nr postępowania: **BZP.2712.1.2025.AP**

INFORMACJA NR 13 DLA WYKONAWCÓW

Dotyczy: postępowania na realizację zadania pod nazwą: **Budowa budynku Centrum Współpracy Polsko – Ukraińskiej z częścią dydaktyczną i biblioteką Wydziału Nauk Historycznych i Pedagogicznych Uniwersytetu Wrocławskiego przy ul. Kuźniczej 29b we Wrocławiu**

L – Chłodziarko-zamrażarka do zabudowy

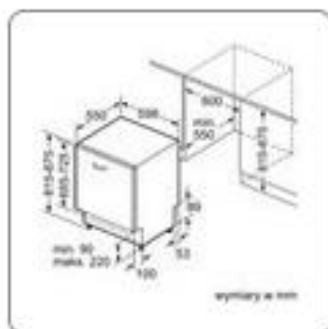
W specyfikacji ST.12_Wyposażenie - na stronie 59 opisano zestawienie elementów znajdujących się w aneksach socjalnych. Wyszczególniono takie elementy jak: lodówka, mikrofalówka i zmywarka podblatowa w systemie do zabudowy. W celu określenia prawidłowej wartości oferty, prosimy o dokładną specyfikację wymienionych elementów do zabudowy.

Zamawiający przedkłada specyfikację wymienionych elementów do zabudowy, tj.:

Wymiary (WxSxG) [cm]: 90x 60 x 60 (87,3x54,8x54,9

Pojemność [l]: 110 chłodziarka + 14 zamrażarka

Roczne zużycie prądu: 143 kWh = 164,45 zł

Poziom hałasu [dB]: 36

Funkcje dodatkowe: półki na drzwiach, możliwość przestawiania półek w komorze chłodziarki, technologia zapobiegająca osadzaniu się lodu między szufladami zamrażalnika, Oświetlenie LED,

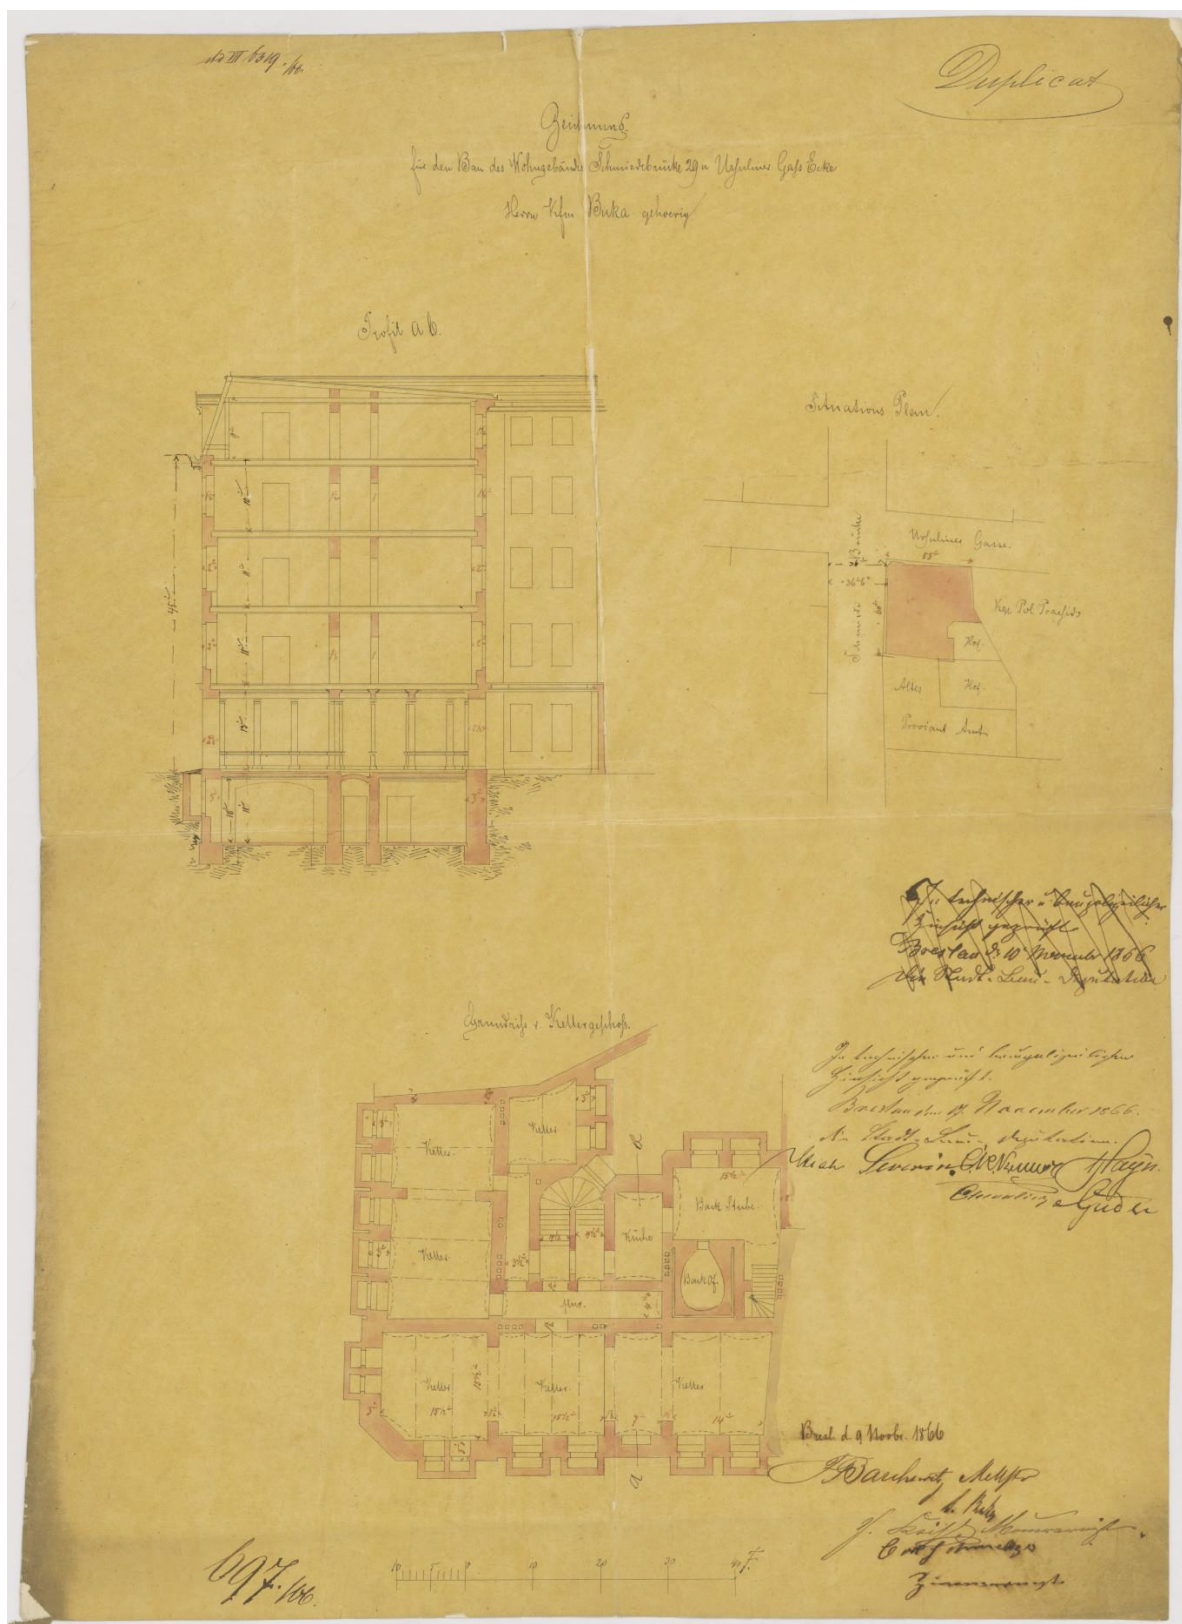
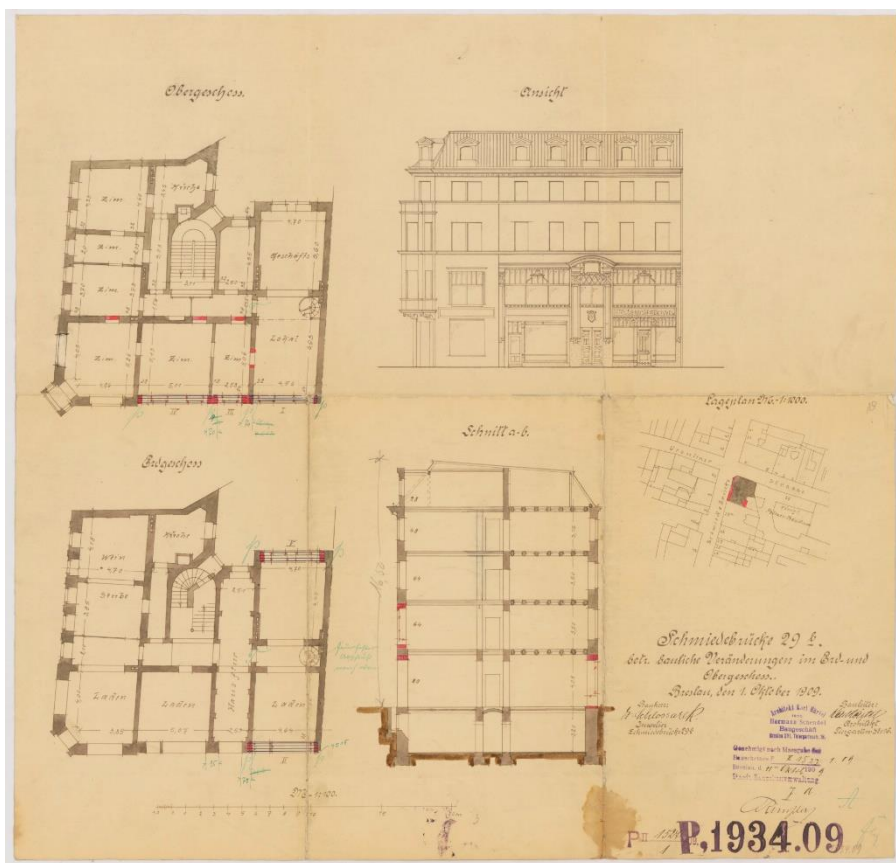
Dotyczy okien drewnianych p.poż. z zestawienia stolarki nr Z12. Prosimy o podanie informacji: 1) z jakiego gatunku drewna należy wykonać nowe okna?; 2) w zestawieniu widnieje informacja, iż okna mają posiadać „szklenie bezpieczne O2” – co to oznacza?; 3) prosimy o opisanie pakietu szybowego.

Zamawiający informuje, że nowe okna należy wykonać z drewna sosnowego; pakiet szklany dwukomorowy $U_{cw}=0,9$ W/m²K, EI60, O2 szklenie bezpieczne,

RZUT PIWNICY KUŹNICZA 29A

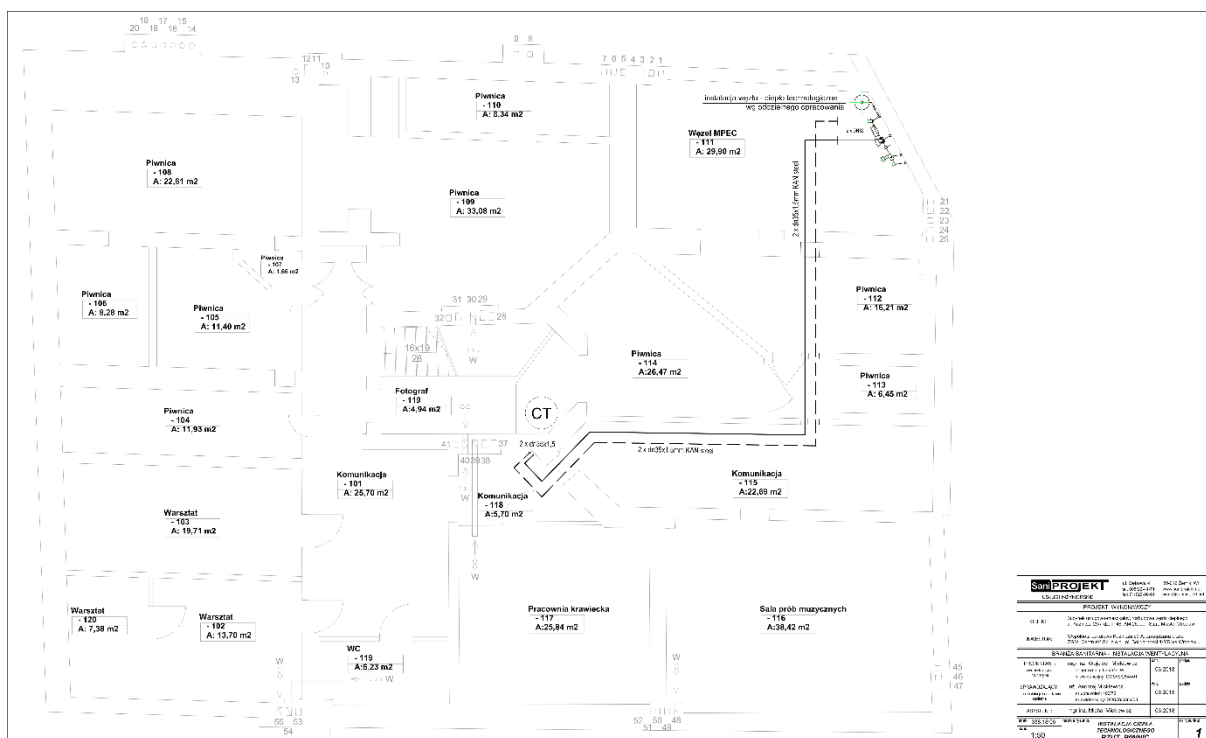
W opisie architektury znajduje się zapis "Odkryty fundament ściany renesansowej będący częścią ściany piwnicy budynku sąsiedniego przy ul. Kuźniczej 29a nie może być wyeksponowany, natomiast zostanie zabezpieczony przez osłonięcie go styropianem i wykonanie szczelnej palisady „jet-grouting” pod nowoprojektowaną ścianą budynku". Prosimy o informację w czym zakresie jest wykonanie osłonięcia fundamentu? Proszę o przekazanie dokumentacji projektowej obejmującej ten zakres. Czy ściana renesansowa do pozostawienia nie jest w kolizji z zabezpieczeniem wykopu oraz wznoszoną konstrukcją? Czy ściana posiada odsadzkę fundamentową? Gdzie w dokumentacji wskazano zakres ściany renesansowej?

Zamawiający informuje, że fragment renesansowej ściany znajduje się przy granicy z posesją Kuźnicza 29A. Lokalizacja została wskazana na załączonym do niniejszej informacji załączniku graficznym z badań archeologicznych. Przedmiotowa ściana nie koliduje z planowanymi robotami.
